COMUNE DI CAVRIGLIA
PROVINCIA DI AREZZO

VARIANTE AL PIANO STRUTTURALE VIGENTE E CONTESTUALE VARIANTE AL REGOLAMENTO URBANISTICO VIGENTE AI SENSI DEGLI ART. 17 E 19 DELLA L.R. N. 65 DEL 10/11/2014. LOCALIZZAZIONE DI UN'AREA COMMERCIALE RELATIVA A MEDIA STRUTTURA DI VENDITA NEL CAPOLUOGO -CAVRIGLIA-

CONTRIBUTI AL DOCUMENTO PRELIMINARE
DETERMINAZIONI

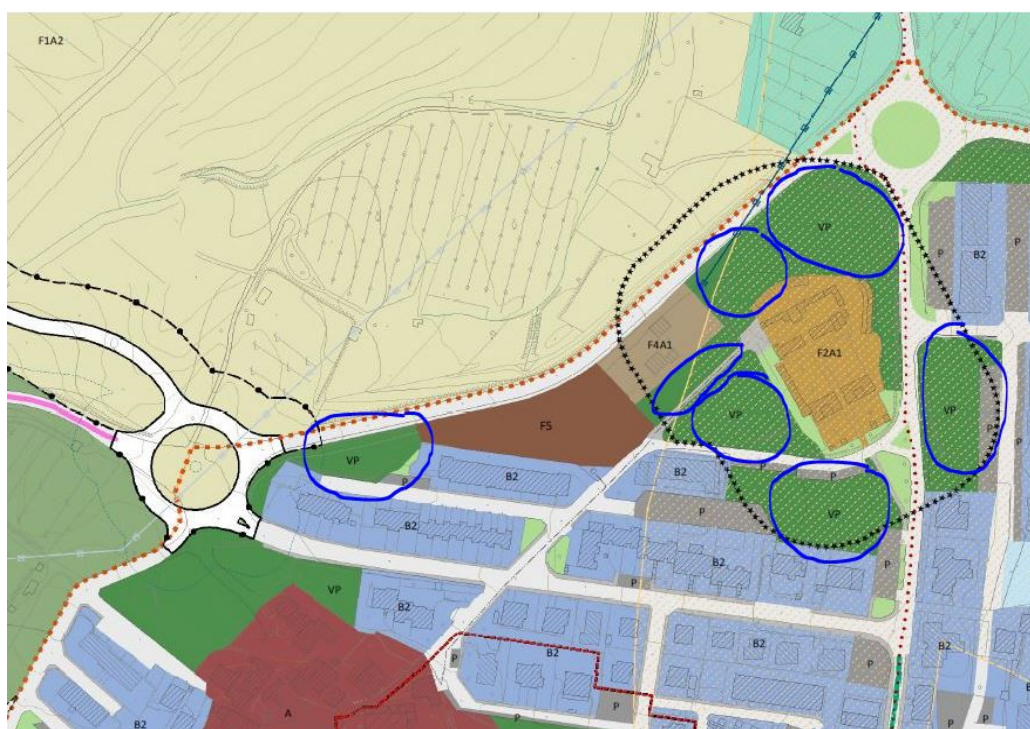
3.- Si rileva come la trasformazione di un'area attualmente destinata a verde in un'area in gran parte edificata risulta in primo luogo problematica in relazione all'obiettivo generale (ma che dovrebbe guidare tutte le trasformazioni territoriali), di minimizzare il consumo e l'impermeabilizzazione di suolo. Inoltre considerando i parametri urbanistici introdotti nell'art.30bis (Indice di copertura max pari al 50%, superficie permeabile minima pari al 25%, su un'area di circa 3.000 MQ con 1.200 MQ di nuova SE ad un piano) e che non sono state quantificate le aree per gli standard e le aree per i parcheggi della MSV (ma si legge che i parcheggi per la sosta di relazione potranno essere localizzati in altre aree o edifici, in quanto probabilmente non è possibile reperire all'interno dell'area la dotazione di parcheggi previsti per legge) si può prevedere che l'area risulterà quasi totalmente impermeabilizzata e il verde si ridurrà all'ombreggiatura dei parcheggi e ad un filare di alberi sia su via delle Miniere che verso la residenza ("schermatura di piante di tipo autoctono lungo il tratto della strada provinciale e verso la zona residenziale").

Il dimensionamento introdotto con la variante agli strumenti urbanistici è naturalmente un limite massimo legato alle superfici utili previste per tali funzioni. L'attuazione della previsione dovrà, in ogni caso, rispondere ai limiti inderogabili ed ai parametri stabiliti dalla normativa di riferimento, compresa la necessaria verifica delle superfici permeabili e delle aree a parcheggio.

Per quanto riguarda il reperimento dello standard dei parcheggi, come previsto dalla normativa di settore, può essere localizzato in aree esterne all'area commerciale se non reperibile al suo interno (sosta di relazione). Le NTA disporranno che vengano contenute le superfici impermeabilizzate, attraverso l'impiego di materiali permeabili per le pavimentazioni stradali e per le pertinenze nell'ambito delle aree di trasformazione previste, si dovrà concorrere al mantenimento e all'incremento della permeabilità ecologica delle reti degli agroecosistemi, prevedendo adeguate dotazioni ecologiche (siepi, filari alberati) che creino continuità con le aree contermini.

Per ulteriore chiarezza si riporta un estratto del RU nel quale è possibile evidenziare la presenza di aree verdi pubbliche attrezzate:

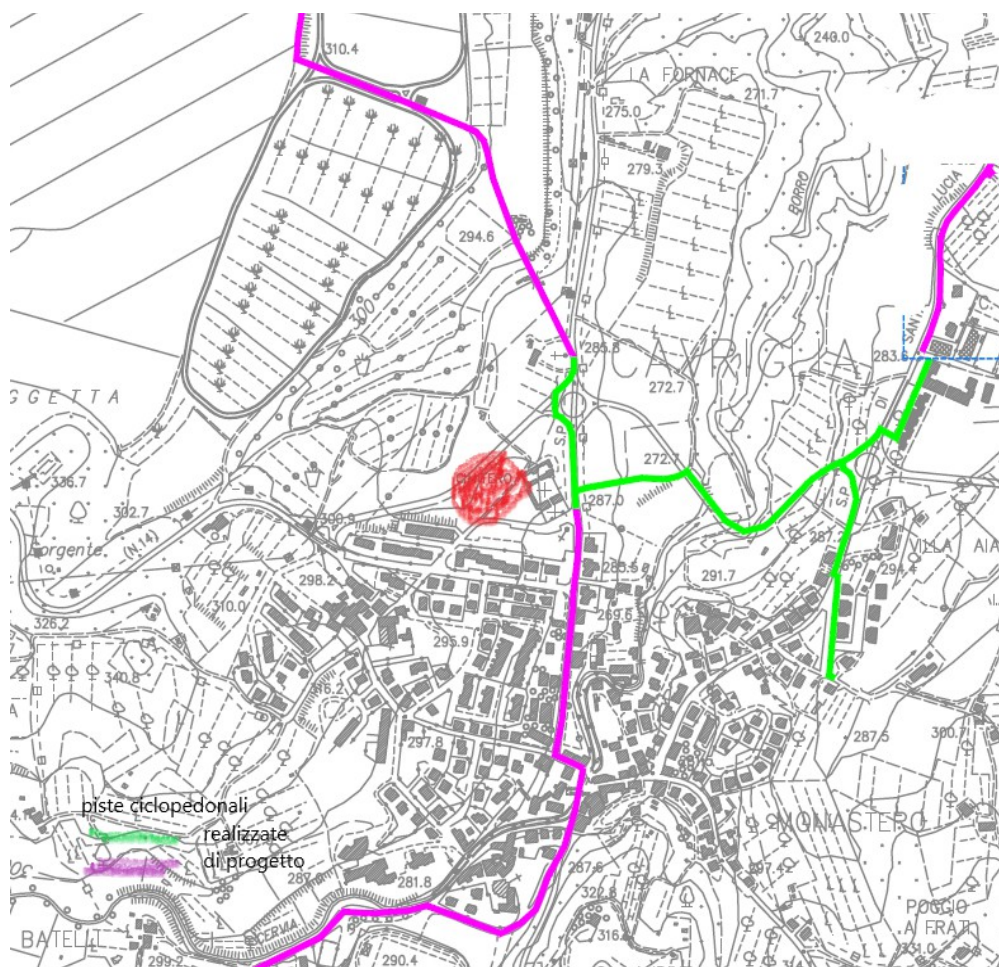
4.- La scelta localizzativa va dunque ad incidere in aree, sebbene all'interno del TU, funzionali all'attuazione della strategia ambientale del RU/2014 per l'ambito territoriale di riferimento; tale strategia verrebbe dunque compromessa. Tale aspetto non può che essere valutato negativamente sotto il profilo della sostenibilità ambientale considerando anche che la scelta effettuata non scaturisce da una analisi di alternative volte ad escludere altre possibili soluzioni a più elevata compatibilità ambientale quali ad esempio la possibilità di recupero/riutilizzo di involucri o la localizzazione in contesti di maggior degrado rispetto ad un'area di verde pubblico con un parco attrezzato realizzato

Si ritiene che la contestata scelta localizzativa, come già detto, debba essere valutata, in una logica più ampia, che vada oltre la semplice lettura della riduzione di un verde pubblico, quale scelta strategica del RU 2014, ma dovrà tenere conto di sopraggiunte, condizioni sociali, economiche, non prevedibili fino allo scorso anno. La necessità di limitare gli spostamenti fra territori comunali ha posto il tema della localizzazione di un nuovo servizio essenziale per la cittadinanza, valutando la soluzione meno impattante per rapporto con le infrastrutture principali, che non abbia interferenze con l'interno del centro abitato, poichè non presenta condizioni idonee alla localizzazione di una media struttura di vendita sia dal punto di vista della morfologia dei luoghi, sia per la rete viaria che lo serve. Inoltre, il capoluogo Cavriglia è un centro prevalentemente residenziale, e nel tempo le strategie di sviluppo, già espresse nel Documento Preliminare, hanno visto localizzare opifici e strutture di tipo artigianale industriale, che potrebbero essere convertiti in una logica di riuso, in aree esterne e lontane dal centro abitato. L'area indicata per la variante pur coincidente con un verde pubblico risulta inserita in un sistema di aree verdi pubblici, che per ubicazione ed attrezzature risultano ampiamente fruite dalla cittadinanza a differenza dell'area in oggetto.
